福島第一原子力発電所
福島第二原子力発電所
敷地周辺・敷地近傍の地質・地質構造
(コメント回答)

平成20年10月7日
東京電力株式会社

コメント

福島第一原子力発電所におけるベイケーブル探査

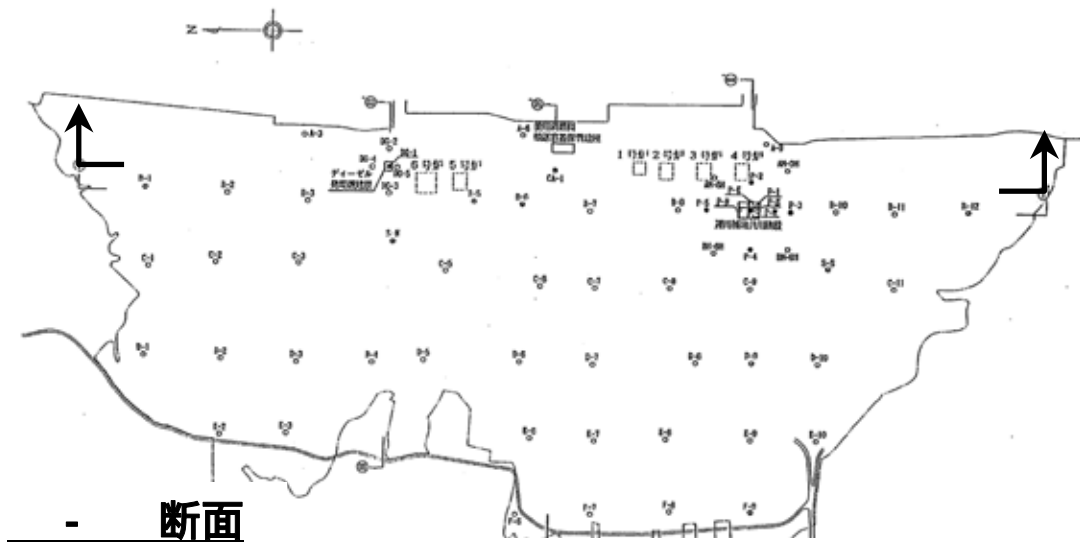
コメント	回答概要
<p>陸域から海域にかけて実施している「新潟県中越沖地震を踏まえた地質調査」について、時間的に間に合うものはその結果を示すこと。 (第2回)</p>	<p>(福島第一) 地下探査、およびベイケーブル探査の結果から、既往のボーリング調査より推定されていた敷地近傍の断層構造が確認された。同断層は、既往の海上音波探査の結果で確認されている北西傾斜の正断層へ連続するものと考えられる。ただし、同断層は少なくとも鮮新世以降の地層に変位・変形を与えていないことから、耐震設計上考慮すべき断層ではない。</p> <p>(福島第二) 地下探査、およびベイケーブル探査の結果から、陸から海に向かって緩やかに傾斜する同斜構造が確認されたが、地下深部に断層構造は認められない。</p>

原子炉基礎岩盤である鮮新統の地層(富岡層)は双葉断層から東側にほぼ水平に堆積敷地付近に基盤岩に変位を与える正断層が確認される。

既往の申請における取扱（ボーリング調査）

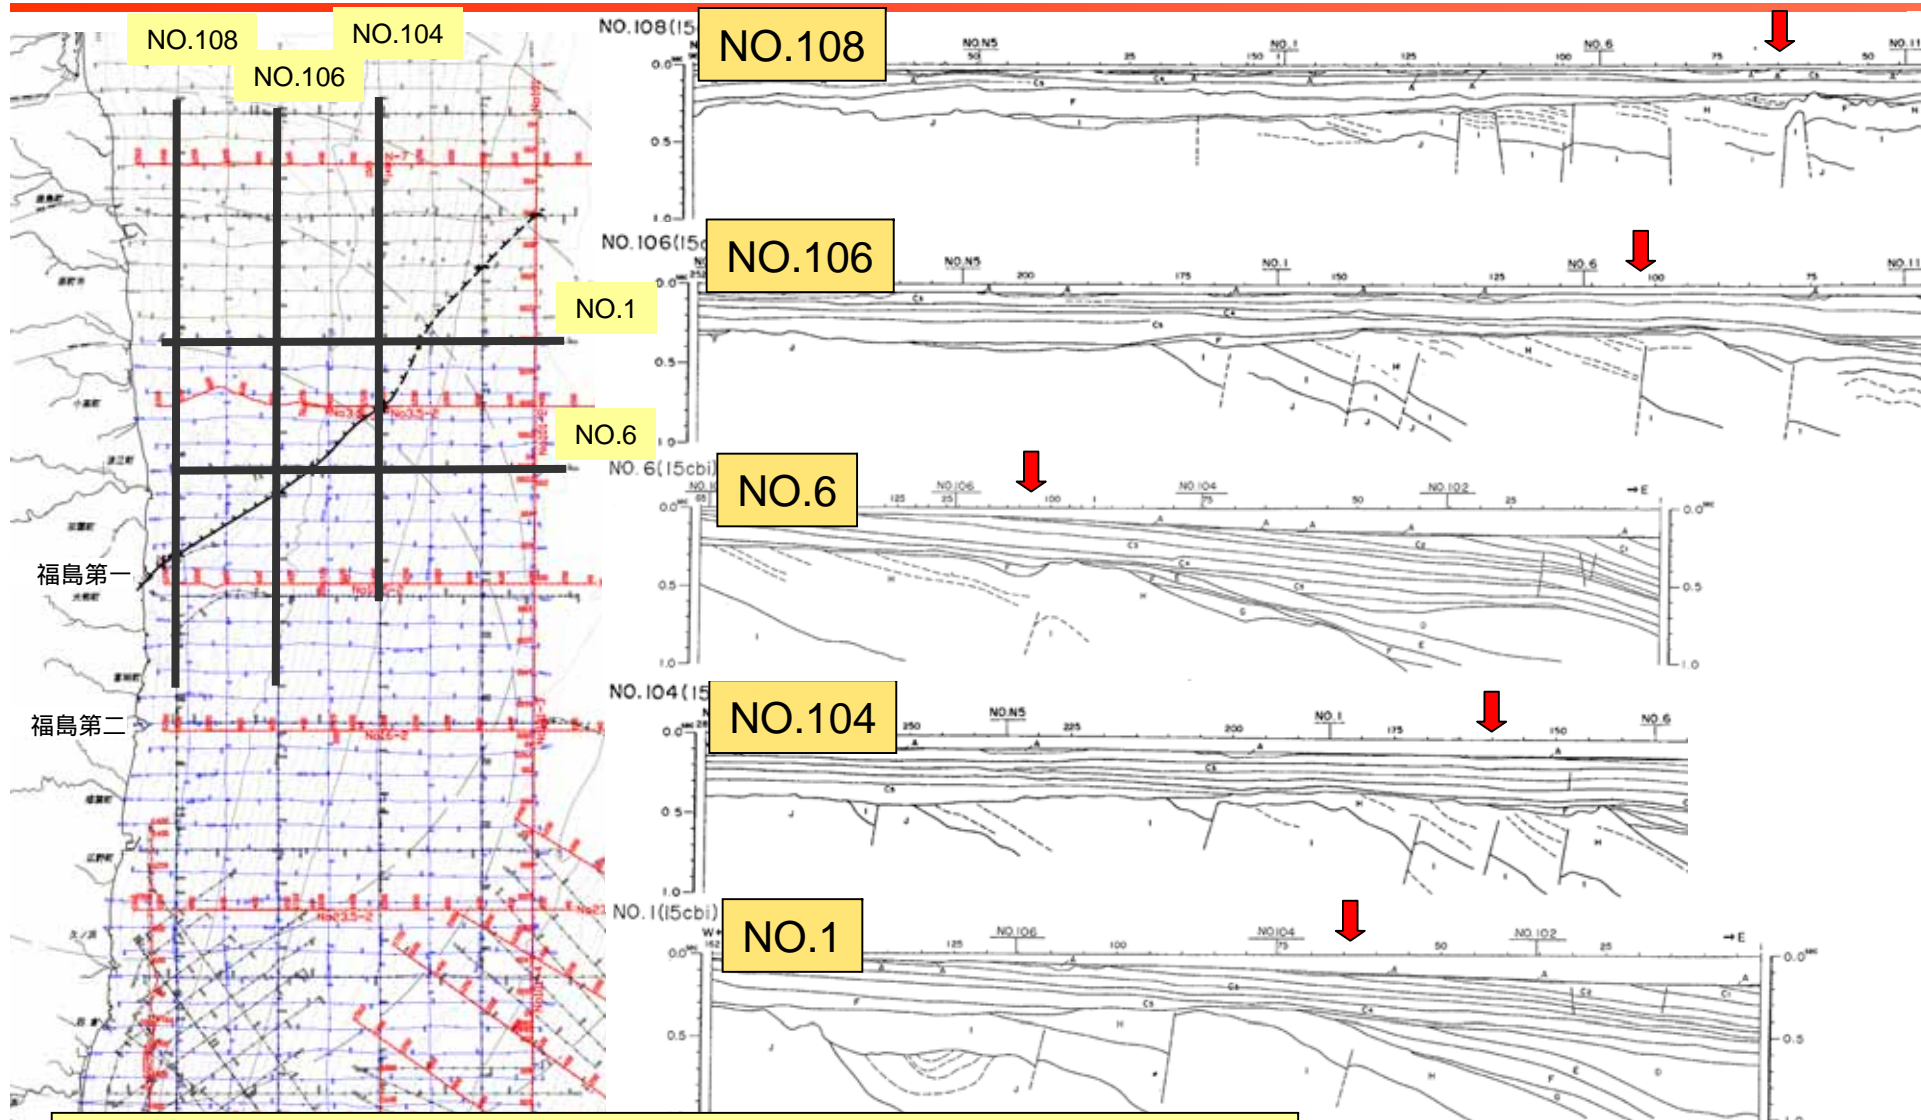
S-S孔とB-12孔の珪藻化石帯の相違から、2孔間に断層が推定されていた

既往の申請における取扱（海上音波探査）

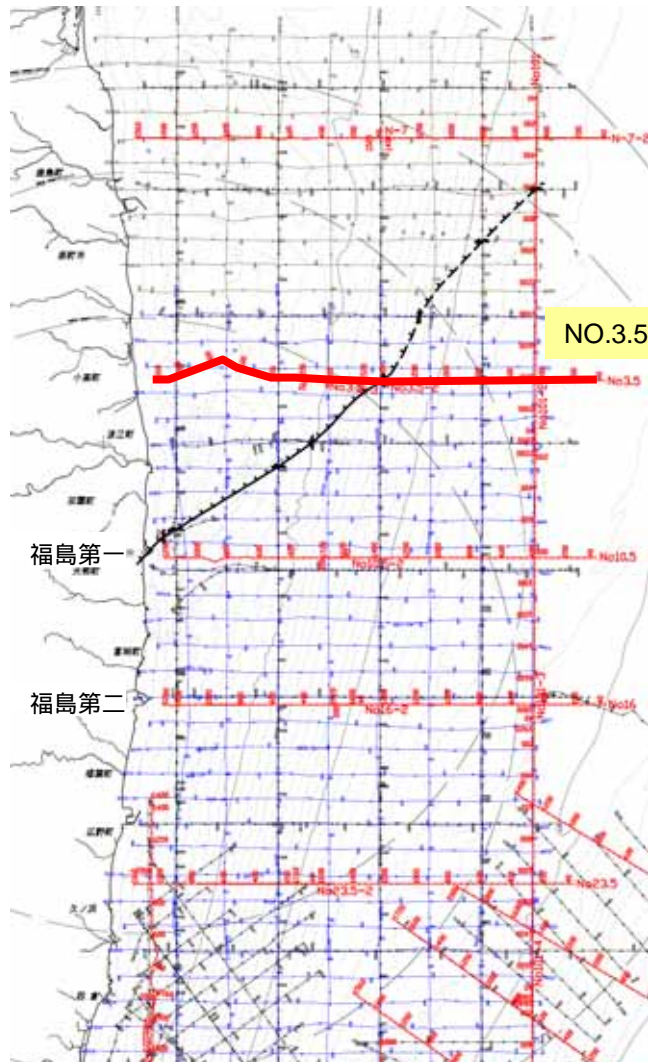
敷地前面海域に北西傾斜の正断層が認められるが、鮮新世以降の地層に変位・変形を与えていないことを確認していた

新潟県中越沖地震を踏まえた調査結果（海上音波探査）

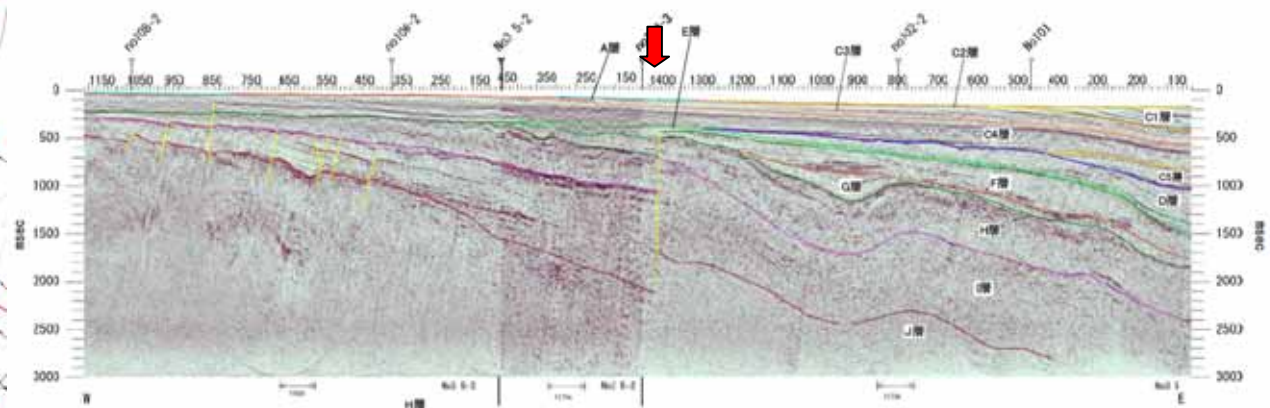
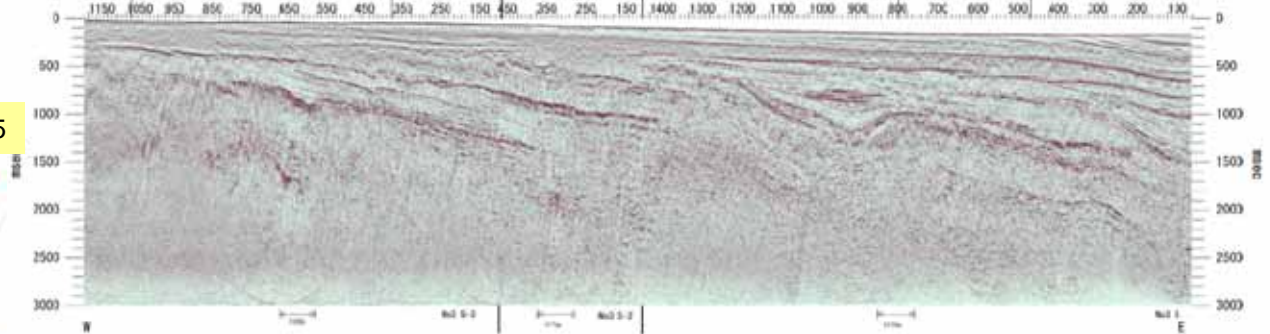
既往の海上音波探査結果と同様、北西傾斜の正断層が認められるが、鮮新世以降の地層に変位・変形を与えていないことを確認した

福島第一原子力発電所敷地近傍の地質及び地質構造

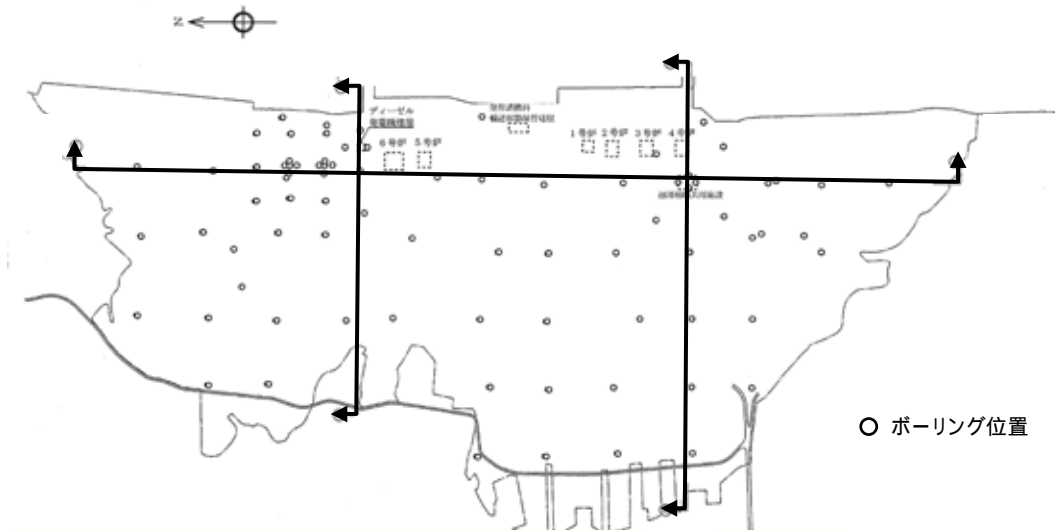
富岡層中の凝灰岩からなる鍵層の連続が確認され、敷地近傍に活断層は存在しないと判断される。

福島第一原子力発電所敷地内の地質及び地質構造

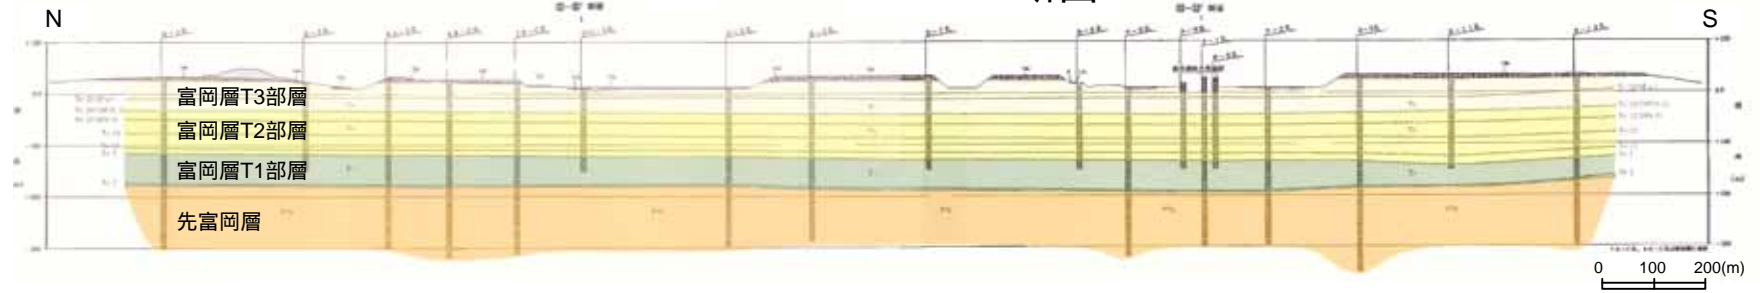
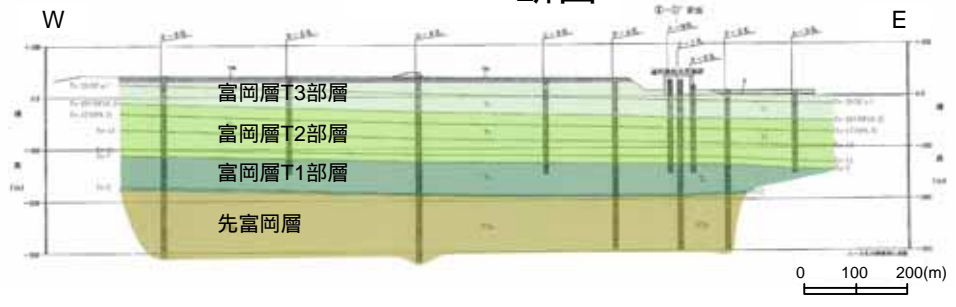
敷地近傍と同様に、富岡層中の凝灰岩からなる鍵層の連続が確認され、敷地に活断層は存在しないと判断される。

福島第二原子力発電所におけるベイケーブル探査

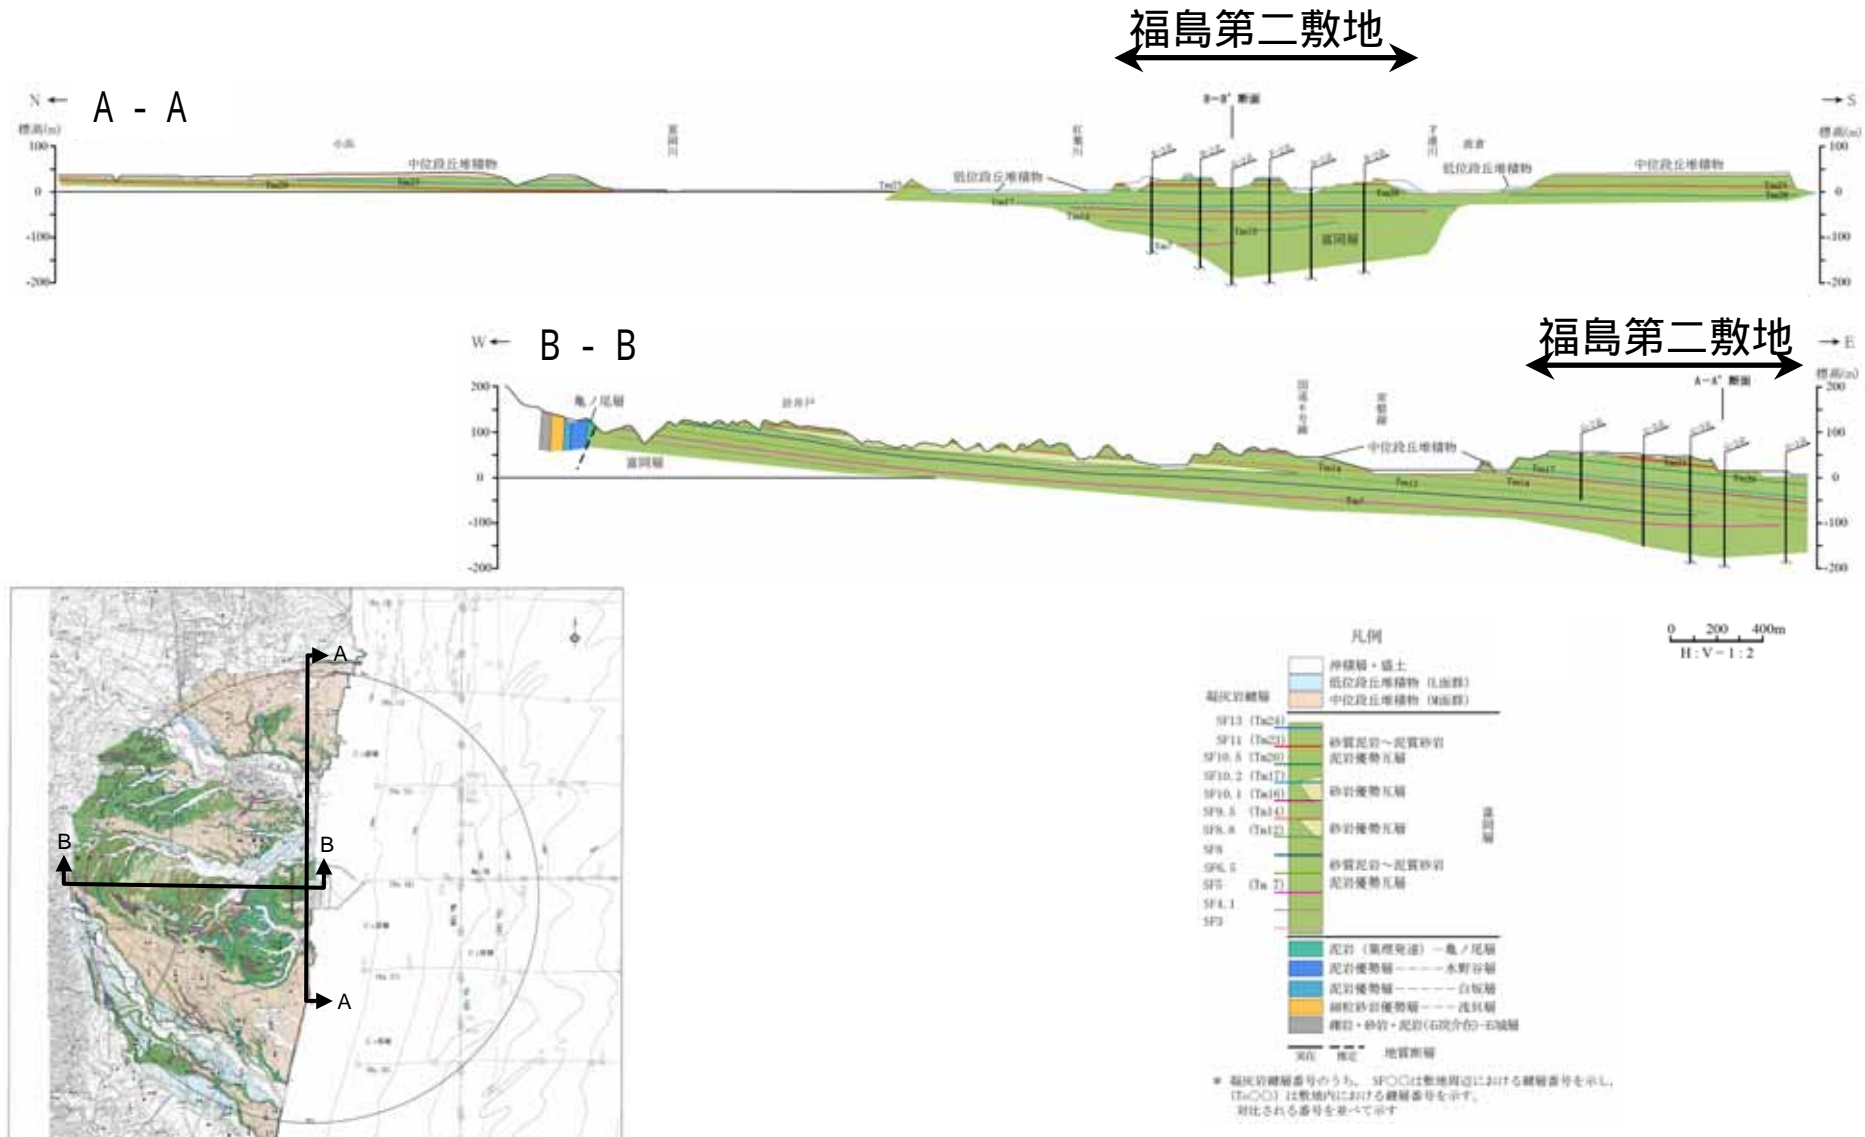
原子炉基礎岩盤である鮮新統の地層(富岡層)は双葉断層から東側にほぼ水平に堆積

福島第二原子力発電所敷地近傍の地質及び地質構造

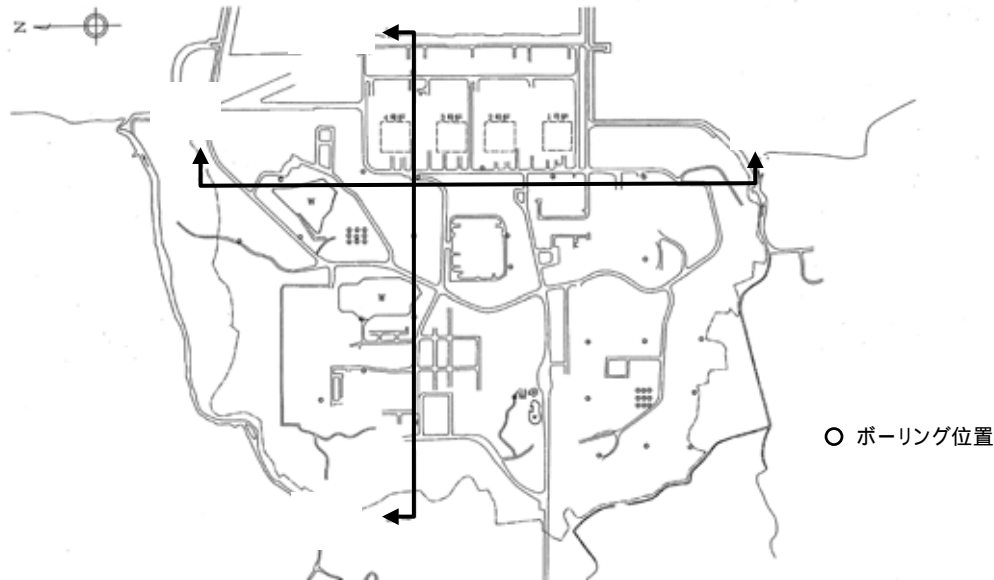
富岡層中の凝灰岩からなる鍵層の連続が確認され、敷地近傍に活断層は存在しないと判断される。

福島第二原子力発電所敷地内の地質及び地質構造

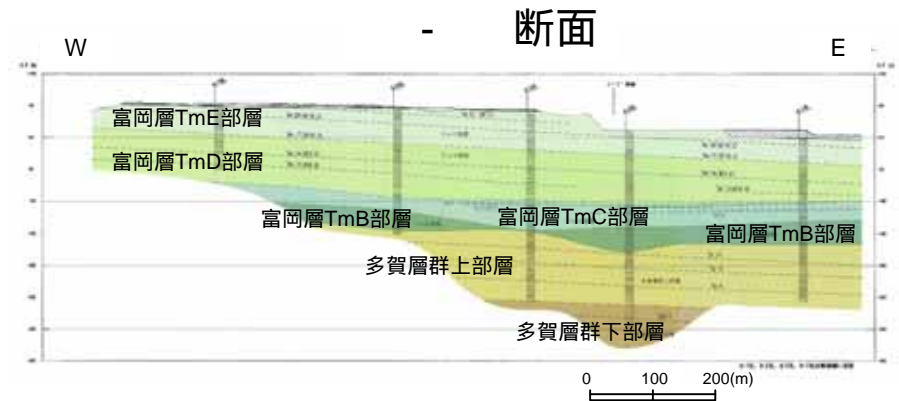
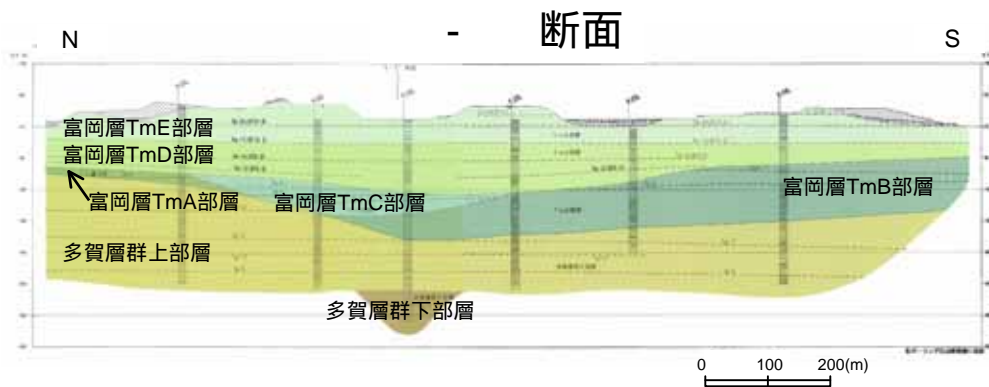
敷地近傍と同様に、富岡層中の凝灰岩からなる鍵層の連続が確認され、敷地に活断層は存在しないと判断される。
